**MINISTERIO DE AMBIENTE
INFORME TÉCNICO DE EVALUACIÓN DE
ESTUDIO DE IMPACTO AMBIENTAL**

NOMBRE DEL PROYECTO: "MIRADOR DEL CIELO "

PROMOTOR: GREEN VALLEY PANAMA CITY

INFORME DE RESPUESTAS SEGUNDA INFORMACION COMPLEMENTARIA

PLANO UBICACIÓN DEL POLIGONO E INFRAESTRUCTURAS DEL PROYECTO

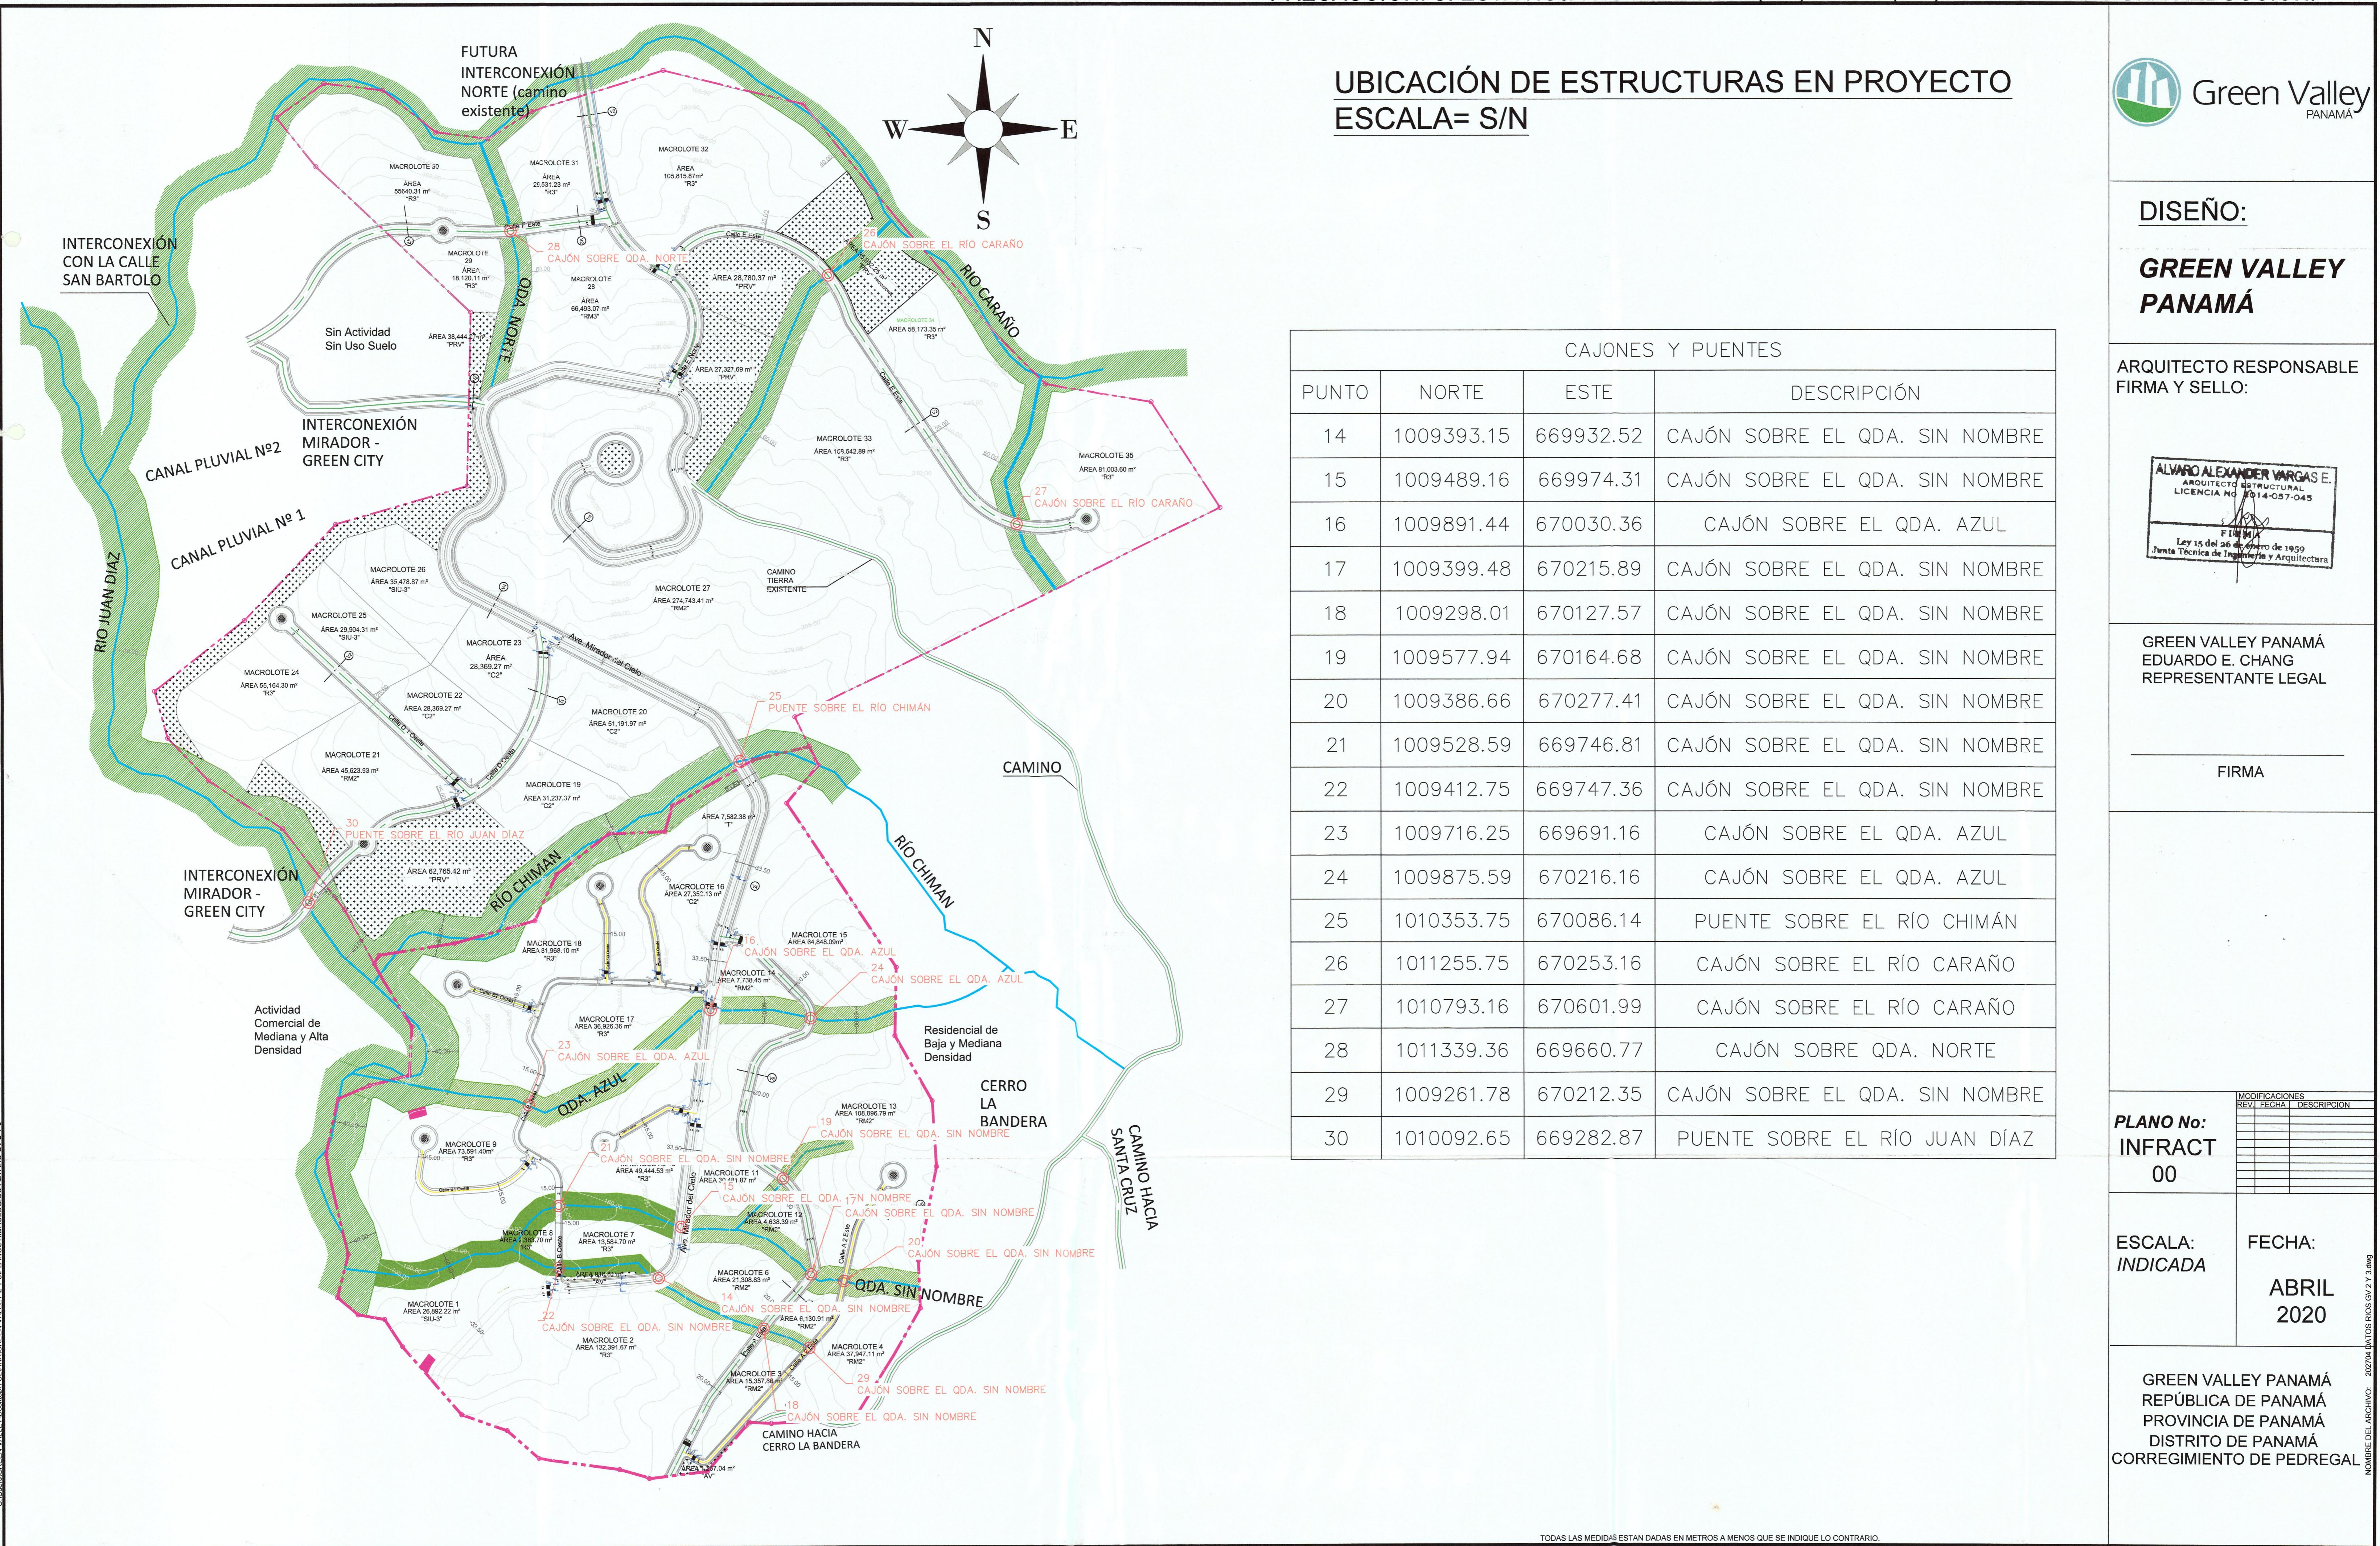
- d. Presentar plano donde se establezca la ubicación del polígono del proyecto y sus infraestructuras, con respecto a las fuentes hídricas y se indique el ancho del cauce de los cursos hídricos y el margen de protección con el fin de cumplir con lo establecido en el artículo 23 de la Ley 1 de 3 de febrero de 1994.

UBICACIÓN PTAR 1 EN PROYECTO
ESCALA= 1:750

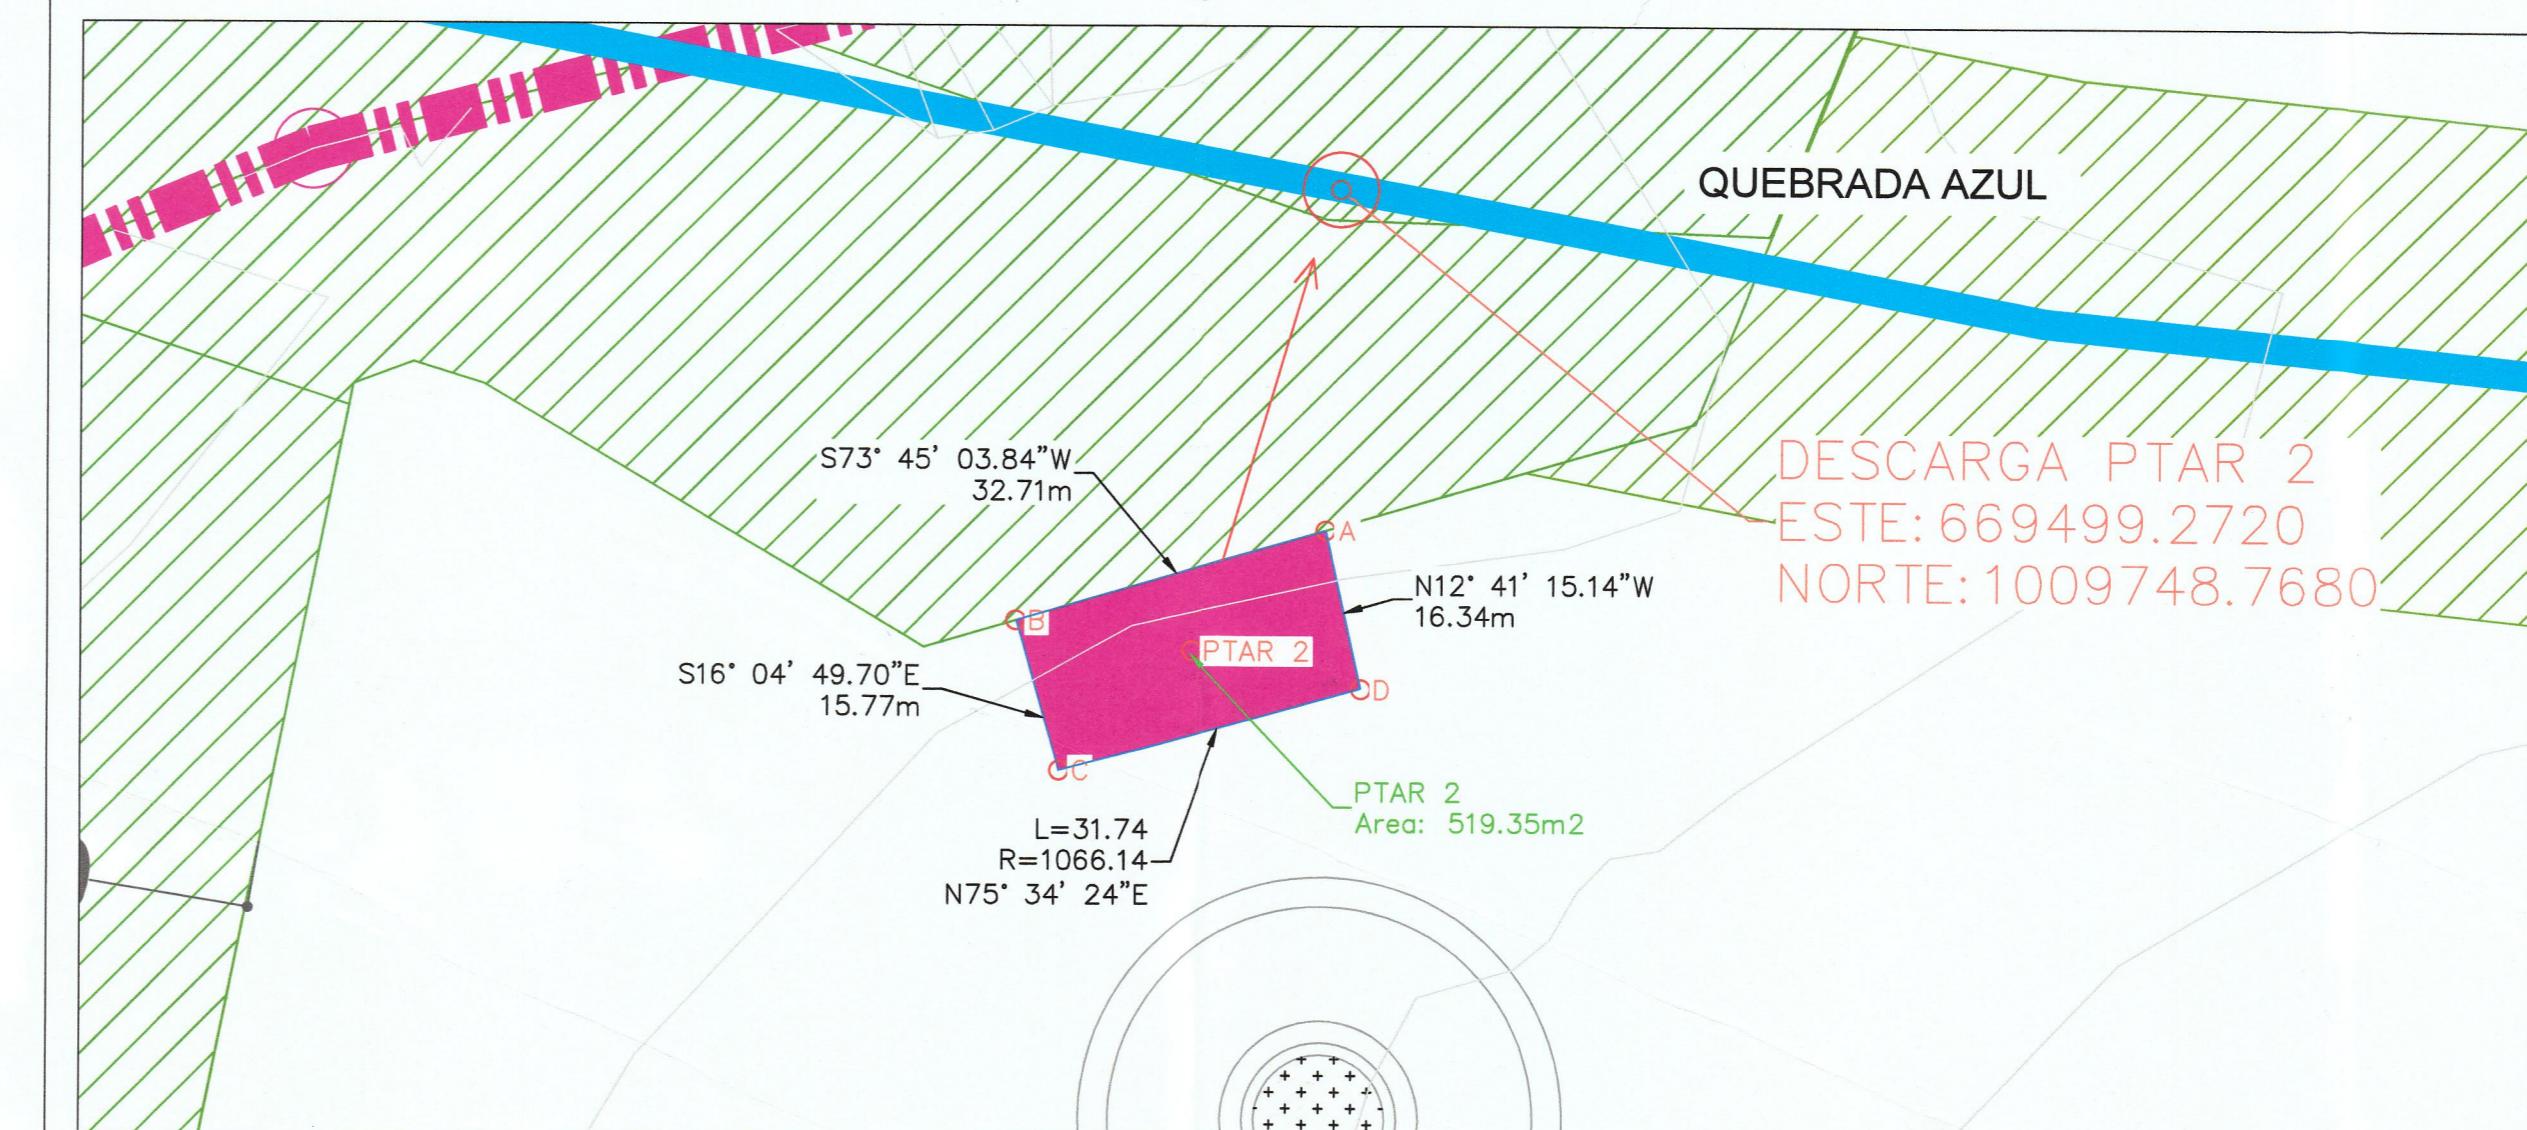
6. En la respuesta dada a la pregunta 17 de la nota DEIA-DEEIA-AC-0077-1705-19, se presentó un plano de ubicación de las plantas de tratamiento de aguas residuales (PTAR) con sus coordenadas, no obstante, no se presentaron las coordenadas de los sitios de descarga tal como se había solicitado. Por lo antes señalado se solicita:

- a. Se reitera presentar las coordenadas de ubicación (indicar Datum NAD 27 o WGS 84) de los sitios de descarga de la PTAR.
7. En la respuesta dada a la pregunta 19 de la nota DEIA-DEEIA-AC-0077-1705-19, se presentó nota con fecha de 11 de abril de 2019, en la cual se solicita la corrección de la Resolución 199-2016 de 6 de mayo de 2016 “*Por la cual se aprueba la propuesta de uso de suelo, zonificación y plan vial, contenidos en el Esquema de ordenamiento Territorial MIRADOR DEL CIELO, ubicado en los corregimientos de Juan Díaz y Pedregal, distrito y provincia de Panamá*”, para que se incluya la finca 379278 con código de ubicación 8713, y se corrija las ubicaciones de las fincas, ya que todas pertenecen al corregimiento de Pedregal y en la Resolución aparece corregimientos de Pedregal y Juan Díaz. Con respecto a lo antes indicado se requiere:
